航谷动力航空发动机燃烧室部件智能化生
产线暨总部基地 X 射线探伤机应用项目

环境影响报告表

**航谷动力航空发动机燃烧室部件智能化生产线暨总部基地X射线探伤机
应用项目环境影响报告表专家函审意见表**

航谷动力航空发动机燃烧室部件智能化生产线暨总部基地 X 射线探伤机应用项目环评报告表审查意见修改清单

图 9-1 本项目工艺流程图

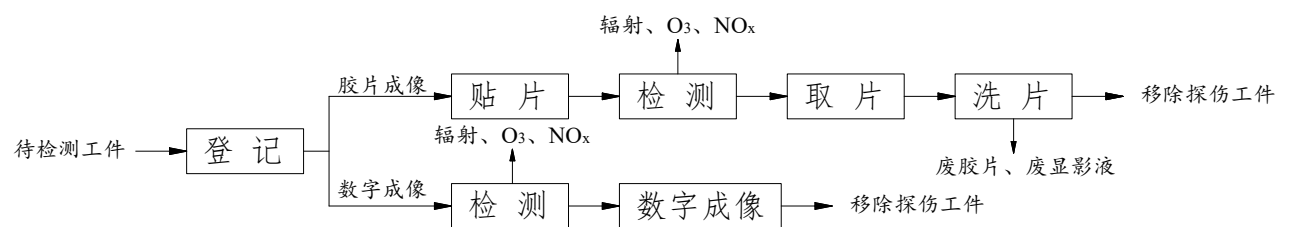
2. 校核 X 射线检测工作程序及产污环节“图 9-1”中的辐射修改为 X 射线。

压 320kV，故根据图 11-1，辐射源（靶点）1m 处输出量取值 $12.2\text{mSv}\cdot\text{m}^2/(\text{mA}\cdot\text{min})$ ，见 P35
6	校核 X 射线检测工作程序及产污环节“图 9-1”中的辐射修改为 X 射线	修改后原图 9-1 调整为图 9-2，已调整图 9-2 中污染因子为 X 射线，见 P22
7	“9.2.3 非放射性污染”修改为一般环境污染，根据项目年拍片数量和单次洗片废显（定）影剂产生量，校核年度显（定）影剂及胶片的产生量	已按照审查意见修改，并根据业主提供资料校核废显（定）影剂及胶片的产生量，见 P23
8	完善项目人流、物流路径规划和辐射工作场所两区划分情况介绍并规范示意图（附图 6）	已补充说明为项目在企业厂房内设置为独立的 X 射线检测车间，车间东侧为厂房通道，工作人员与工件均从 X 射线检测车间东侧门进入检测区，并完善附图 6，见 P22-P23
9	复核“表 10-2 固定式场所辐射探测报警装置”安装的位置，结合《工业探伤放射防护标准》（GBZ117-2022），完善辐射安全与防护设施（措施）对照分析（表 10-3），补充与 NNSA HQ-08-JD-IP-024 II 类非医用 X 线装置监督检查技术程序的符合性分析；校核辐射安全与防护及环保投资估算	①已明确预照射语音灯箱、信号指示灯设置于铅房顶部靠近防护门上方位置，见 P26； ②进一步完善项目与 GBZ117-2022 符合性分析，见 P29； ③已补充项目与 II 类非医用 X 线装置监督检查技术程序中辐射安全防护设施与运行相关检查要求符合性，见 P30； ④根据修改情况，对应调整辐射安全与防护及环保投资估算，见附表 1
10	“探伤装置主要向下、向东照射，向东照射使用因子为 1/4”的表述与“表 11-1”中的有用线束的方向表述不一致，根据探伤机的滤过材料及厚度，校核辐射源（靶点）1m 处输出量（图 11-1），根据校核后的各关注点与靶点的距离及居留因子，校核项目运营对辐射工作人员及关注点人员所致剂量估算	①已修改送审稿中错误描述，明确项目主要向南照射，使用因子为 1/4，与表 11-1 及平面布置一致，见 P34； ②已说明项目 X 射线机采用 3mm 铜为滤过材料，电压 320kV，故根据图 11-1，辐射源（靶点）1m 处输出量取值 $12.2\text{mSv}\cdot\text{m}^2/(\text{mA}\cdot\text{min})$ ，见 P35，同步校核了相关关注点剂量估算

图 11-1 320kV 下距离射源点（靶点）1m 处输出量估算示意图

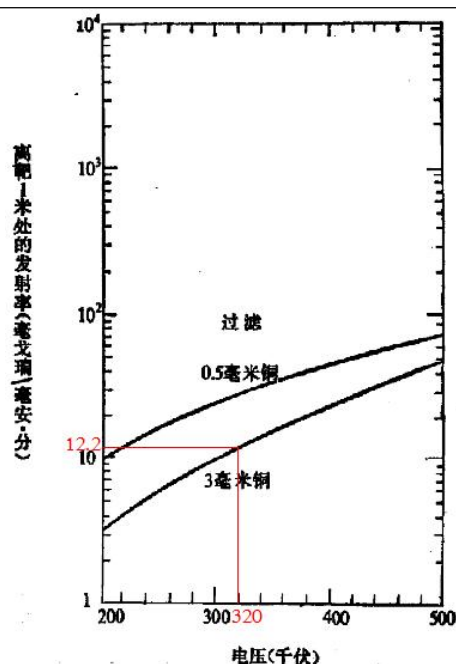
1. “探伤装置主要向下、向东照射，向东照射使用因子为 1/4”的表述与“表 11-1”中的有用线束的方向表述不一致，根据探伤机的滤过材料及厚度，校核辐射源（靶点）1m 处输出量（图 11-1），根据校核后的各关注点与靶点的距离及居留因子，校核项目运营对辐射工作人员及关注点人员所致剂量估算。

附图2 项目平面布置图

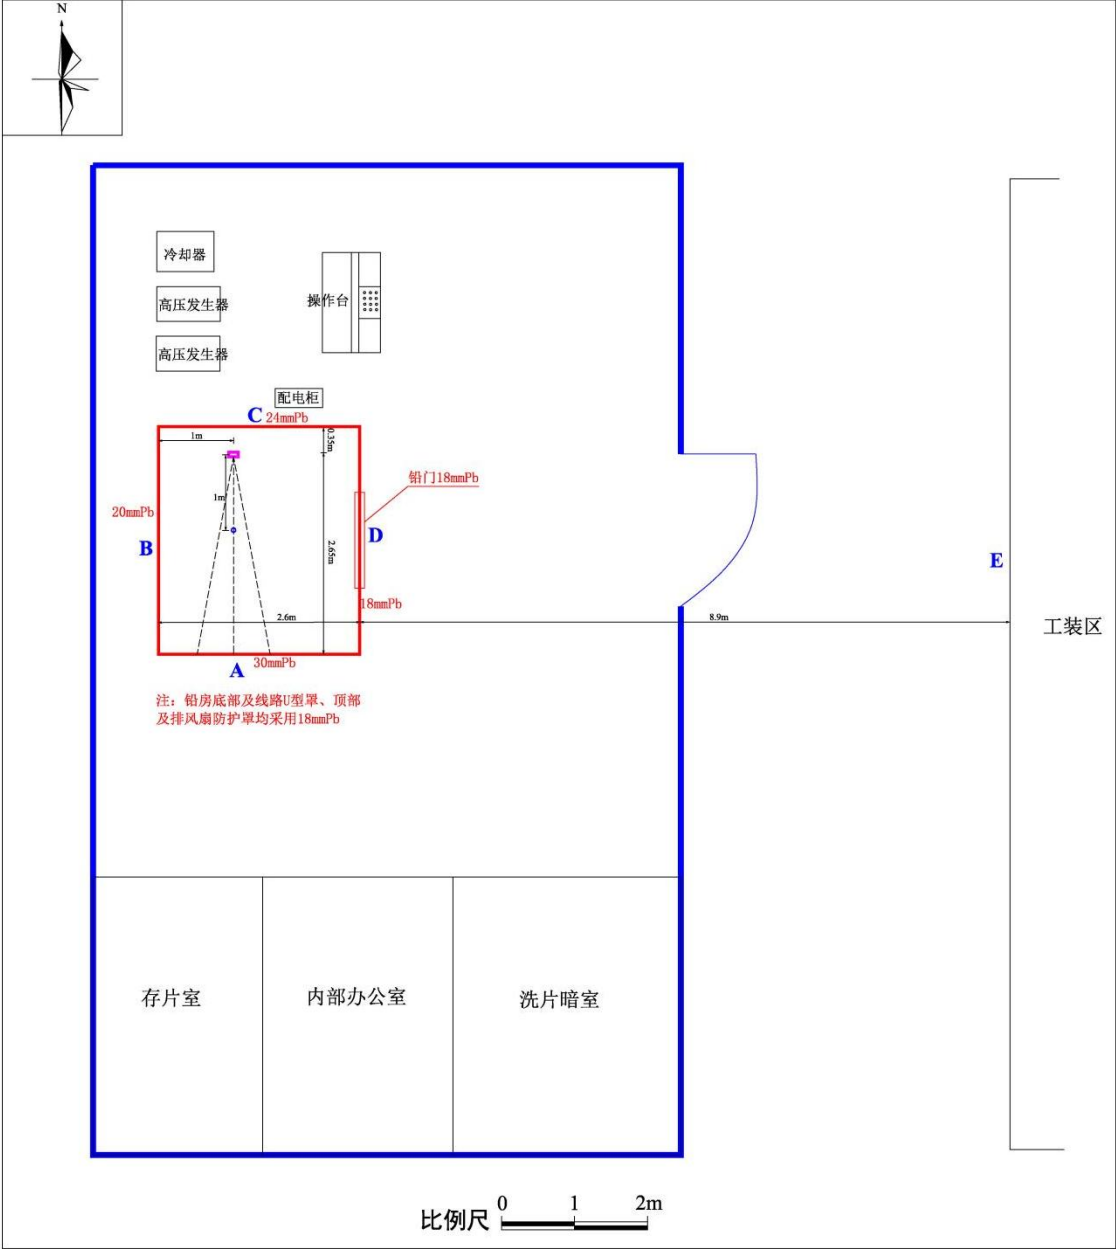
1. 完善项目平面布置图并标注北位置标志，细化拟探伤工件的种类、材质、规格等内容介绍；完善铅房平面屏蔽结构图和铅房剖面图，说明 X 射线管移动区域及有用线束范围并图示（前后表述不一致），校核铅房四至及操作位与辐射源（靶点）的距离描述，补充说明探伤机滤过材料、校核辐射源（靶点）1m 处输出量。

- 1.完善本项目总平面布置图和探伤机房平面布置图，进一步进行布局合理性分析，确认控制区和监督区划分的合理性。
- 2.核实辐射工作人员和公众成员年有效剂量估算的参数选取和计算结果。
- 3.细化完善本项目评价范围内环境保护目标最近距离及规模。
- 4.从辐射工作人员、辐射防护及规章制度、应急预案等方面完善从事辐射活动能力的符合性分析。
- 5.完善工作场所通风措施及电缆布设要求。
- 6.核实机房换气次数，并对臭氧浓度的可达性进行简单估算。
- 7.依据总纲要求，表12-1辐射监测计划补充监测方法依据。
- 8.完善附图附件（补充检测单位资质证书及能力附表）。

1	完善本项目总平面布置图和探伤机房平面布置图，进一步进行布局合理性分析，确认控制区和监督区划分的合理性	①已进一步细化项目平面布局图及平面布置合理性分析，并单独对项目周边环境情况进行了进一步详细的介绍，见 P4~P5； ②项目 X 光检测间占地面积 110m ² ，内设铅房，铅房占地面积 7.8m ² ，按照 GB18871-2002 对控制区和监督区划定要求，将铅房划为控制区，以铅房边界为界，同时将铅房外、X 射线检测间内划为监督区，符合 GB18871-2002 中便于辐射防护管理和职业照射控制的要求，详细说明见 P25
2	核实辐射工作人员和公众成员年有效剂量估算的参数选取和计算结果	已复核，评价根据项目探伤室年运行时间及辐射工作人员和公众居留因子情况计算年有效剂量
3	细化完善本项目评价范围内环境保护目标最近距离及规模	已在表 7-1 中进一步细化完善保护目标说明，并明确各方位公众活动区域，其中，由于本项目设置于企业厂房内部，周围区域均有人活动，故距离为范围值，见 P11
4	从辐射工作人员、辐射防护及规章制度、应急预案等方面完善从事辐射活动能力的符合性分析	已根据本次审查意见完善相关符合性分析内容，主要见 P44-P50

附图6 项目人流和物流规划示意图

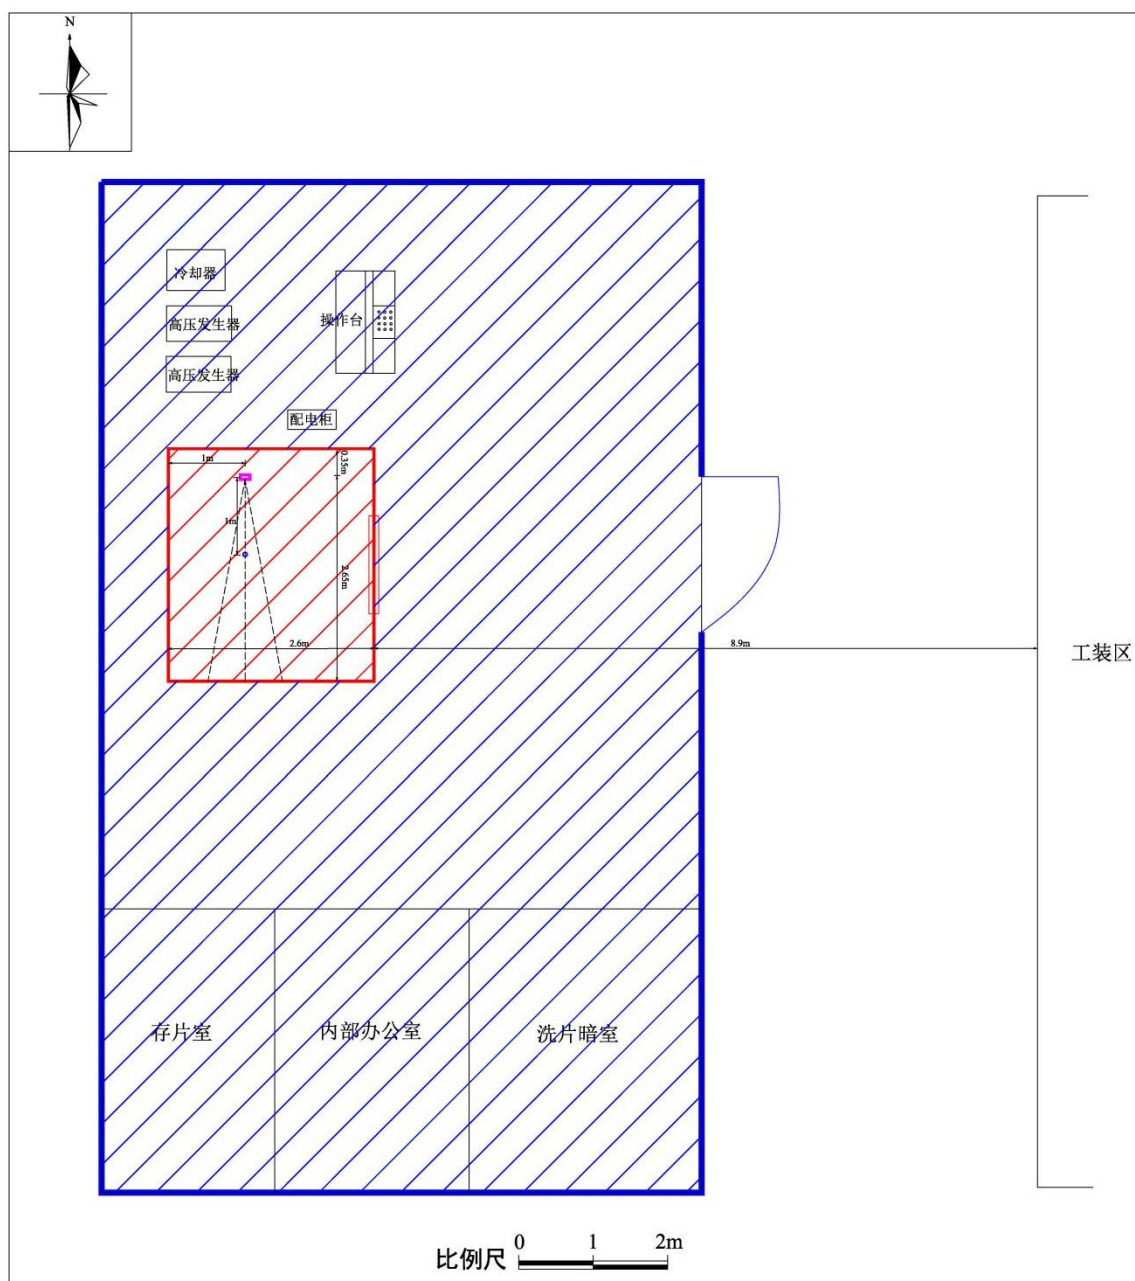
1 完善项目人流、物流路径规划和辐射工作场所两区划分情况介绍并规范示意图（附图 6）。
